改善箇所説明図

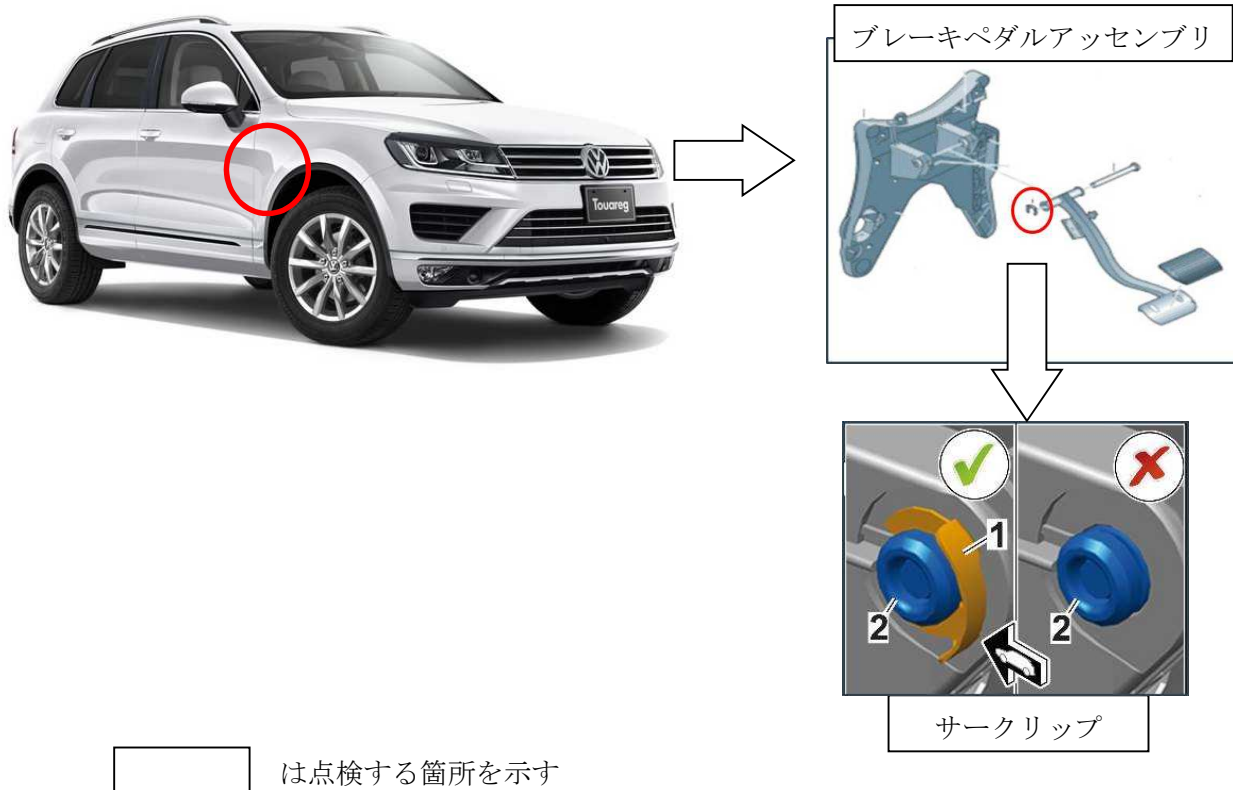
不具合発生箇所

制動装置のブレーキペダルにおいて、ペダルアッセンブリ組み立て時にブレーキペダルシャフト抜け止めのサークリップが装着されていないものがある。そのため、そのままの状態で使用を続けると、ブレーキペダルシャフトがブレーキペダルブラケットから抜け、最悪の場合、ブレーキが効かなくなるおそれがある。

改善の内容

全車両、ブレーキペダルシャフトのサークリップの有無を確認し、欠品している場合は新品のサークリップを組み付ける。

識別: キャンペーンステッカーに「46G4、日付(西暦・月・日の順)、ワークショップスタンプ」を記入し、スペアタイヤ収納部左側面に貼りつける。
